**La révision allégée n°2 du Plan Local d'Urbanisme**

**Le projet d'implantation d'une centrale photovoltaïque au sol  
lieu-dit « La Machotte »**

**Rapport,  
Conclusions et avis  
du commissaire enquêteur**

-Volet paysager

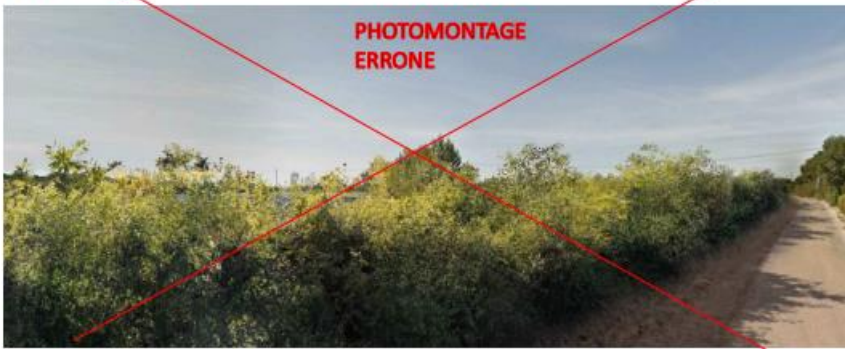
La perspective d'insertion ne représente pas la réalité de l'impact du projet dans le site.

Les panneaux sont sous-dimensionnés : exemple vue hauteur plus imposante cf photomontage réaliste 3D joint. Le point haut des tables des structures support des panneaux culminant à 3m (plus précisément 2.999m comme stipulé dans le dossier), le chemin de la Machotte étant implanté en surplomb de 80 cm environ par rapport au niveau d'assiette d'implantation des panneaux, la hauteur du regard d'un piéton à 1.60m croise nécessairement les panneaux.

Voici ci-après un schéma de principe permettant nous l'espérons d'éclaircir le point que vous soulevez.

Avec un surplomb de 80 cm du chemin de la Machotte par rapport à l'assiette d'implantation des panneaux, ainsi qu'un talus plus haut de 20 cm par rapport au niveau du chemin, le haut de la haie se trouve à la même altitude que le haut des panneaux solaires. Ainsi, même en se trouvant sur le bord extérieur du chemin de la Machotte, l'angle de vue ne devrait pas permettre de voir le haut des panneaux solaires.

Si le surplomb du chemin est inférieur à 0,80 m et le petit talus inférieur à 0,20 m, le haut des panneaux sera légèrement plus haut que le haut de la haie. En fonction de la topographie précise du site et des plans d'exécution, nous pourrions adapter la hauteur de la haie de manière que, au minimum, le haut de la haie soit à la même altitude que le haut des panneaux.

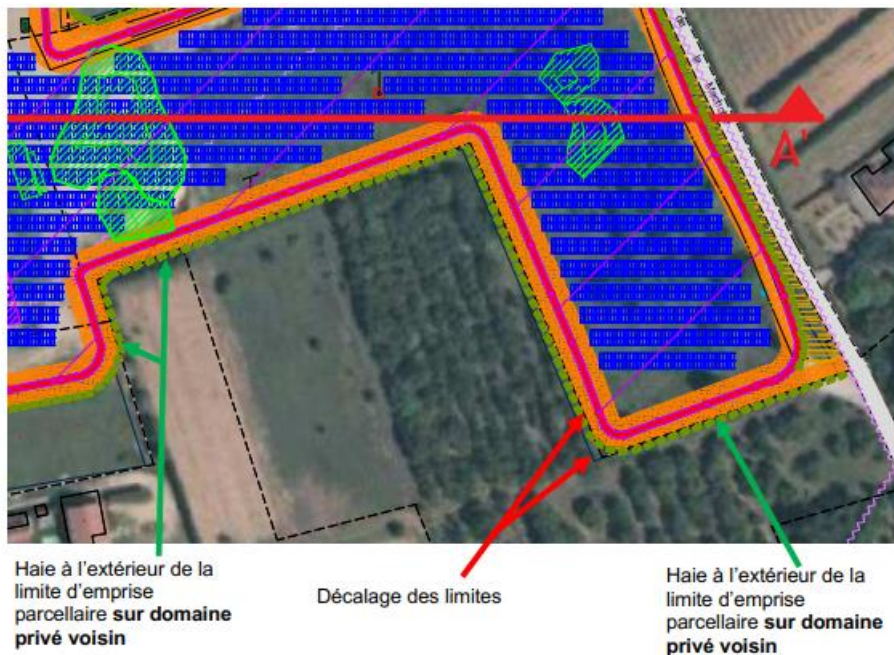
« La haie périphérique existante à laquelle fait référence la demande est la plupart du temps inexistante. Aucun des plans figurant dans le dossier ne les localise. Les plantations qui seront réalisées ne sont pas indiquées ni en plan ni en termes de palette végétale. Les capacités de développement des haies qui devraient être plantées ne sont pas précisées : pas de précisions quant aux essences (caduques ou persistants notamment), à la densité (plantation sur un, deux ou plusieurs rangs à quelles inter distances). Ces indications sont essentielles pour permettre de bien évaluer l'écran végétal en toute saison, ceci sur l'ensemble du pourtour de la parcelle en limite du domaine public ainsi que privatif.

Aucune précision quant à la nature de la haie qui sera plantée. »

La haie périphérique est correctement représentée sur les plans du permis de construire. De plus, l'étude d'impact (pièce n°3 de l'enquête publique) détaille les caractéristiques de cette haie (pages 137 à 139) – essences, densité, positionnement par rapport aux talus, etc.

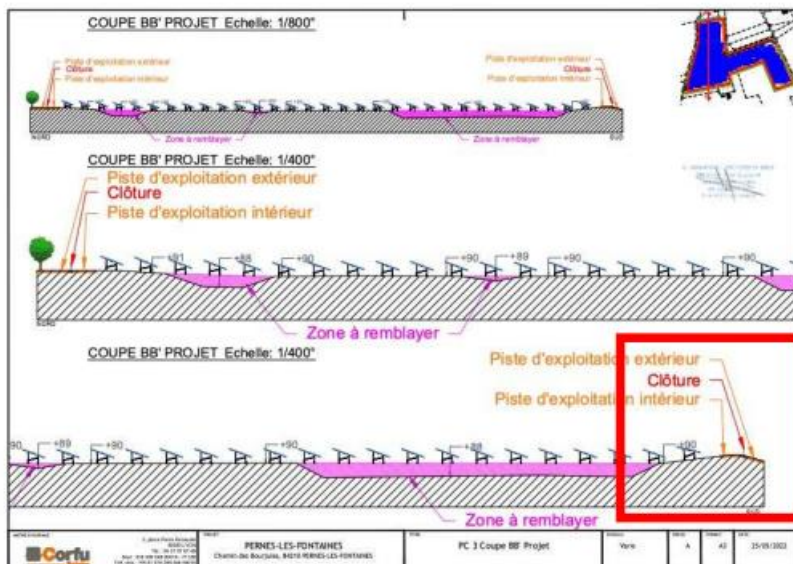
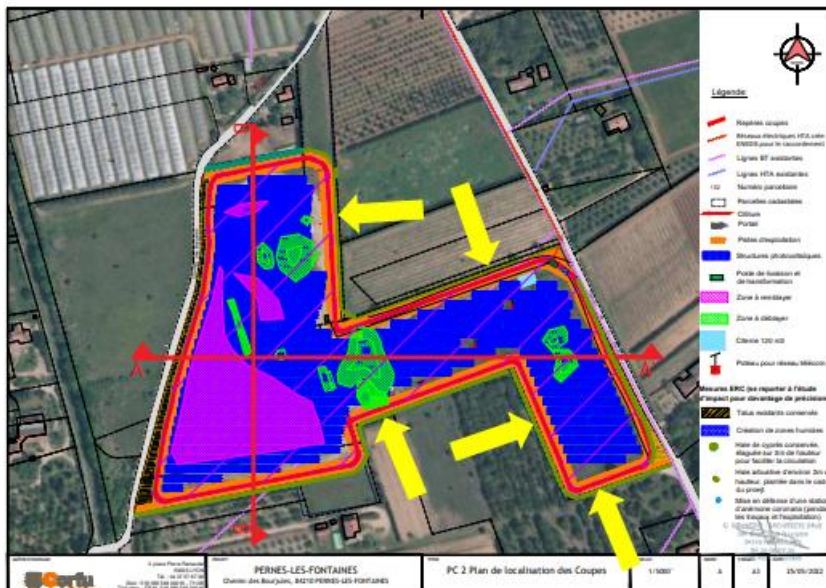
« Une seule coupe Est-Ouest et une coupe Nord-Sud sont représentées. Le raccordement du site du projet au terrain existant n'est pas précisé (cf carré rouge ci-après).

L'ampleur du projet ne peut se contenter d'un nombre aussi limité, de coupes de projet, deux au total. Qu'en est-il notamment du traitement des limites au Sud ? (cf flèches jaunes)

Le raccordement est effectué au niveau du poste de livraison (PDL) qui est bien représenté sur le plan. Le nombre de coupes a été jugé suffisant par l'administration qui n'a pas

demandé de coupes complémentaires dans le cadre d'une demande de pièce complémentaire. Nous vous confirmons à nouveau que nous veillerons à ce que les eaux pluviales soient dirigées vers l'installation et non à l'extérieur. Les dispositions constructives pour la zone encadrée en rouge seront donc les suivantes :

#### **-Imprécisions sur les niveaux du terrain notamment après remblaiement**

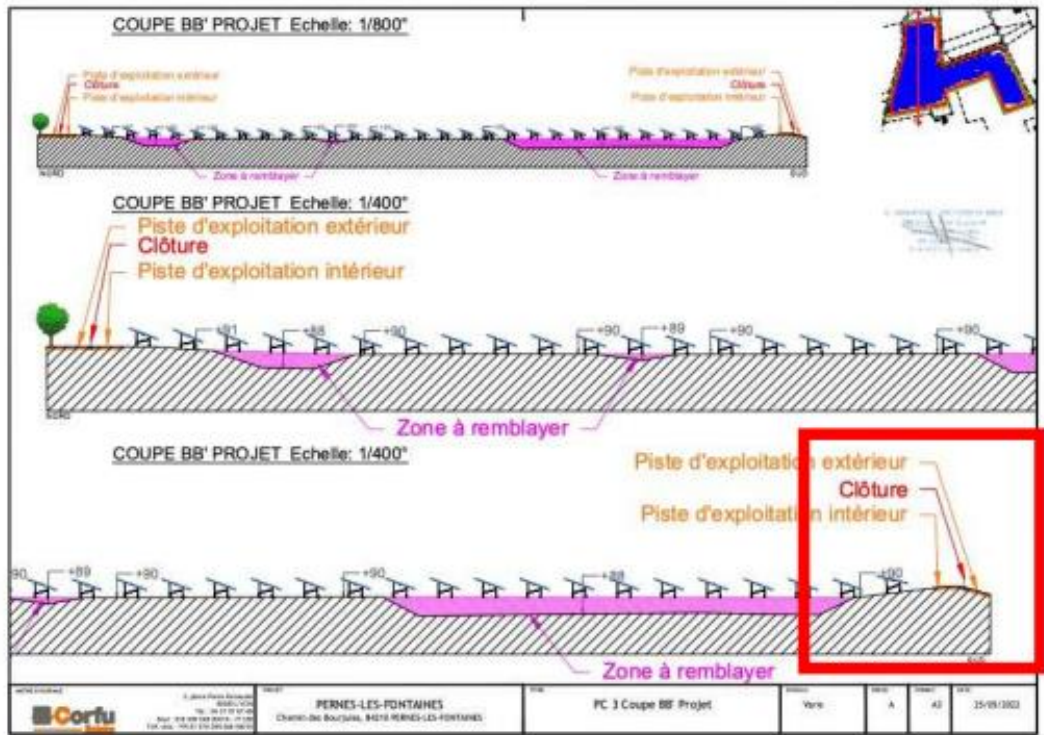
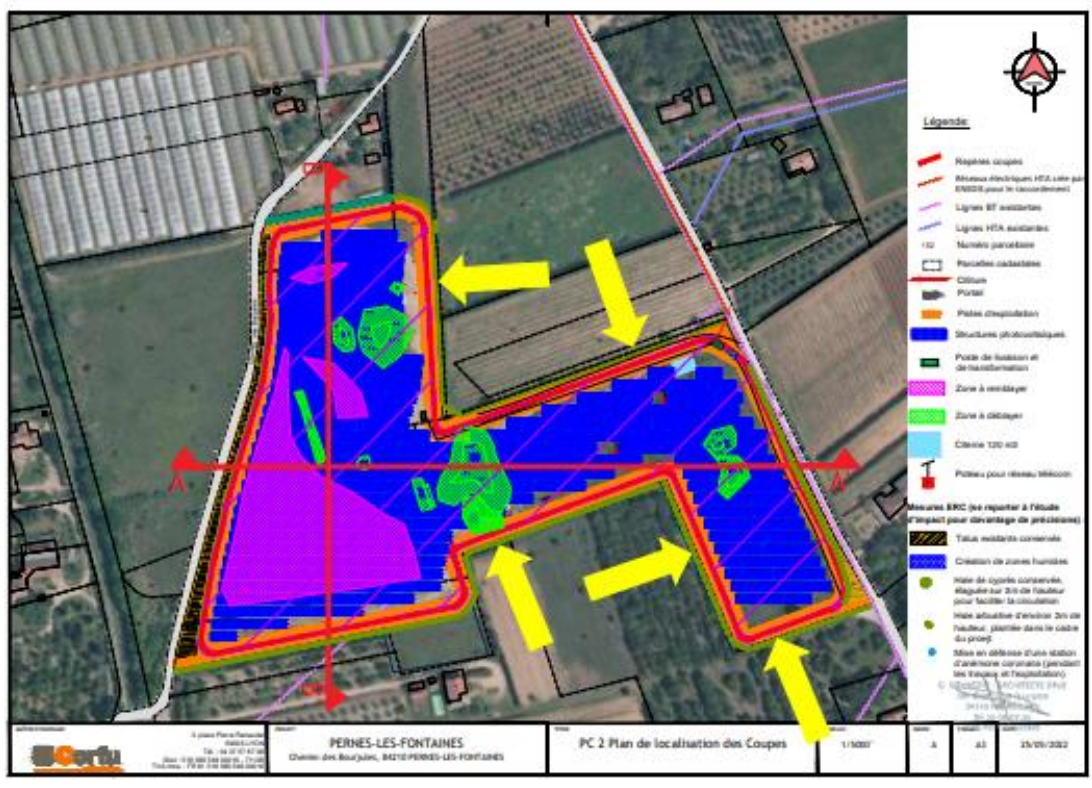
Une seule coupe Est-Ouest et une coupe Nord-Sud sont représentées. Le raccordement du site du projet au terrain existant n'est pas précisé (cf carré rouge ci-après).

L'ampleur du projet ne peut se contenter d'un nombre aussi limité, de coupes de projet, deux au total. Qu'en est-il notamment du traitement des limites au Sud ? (cf flèches jaunes)
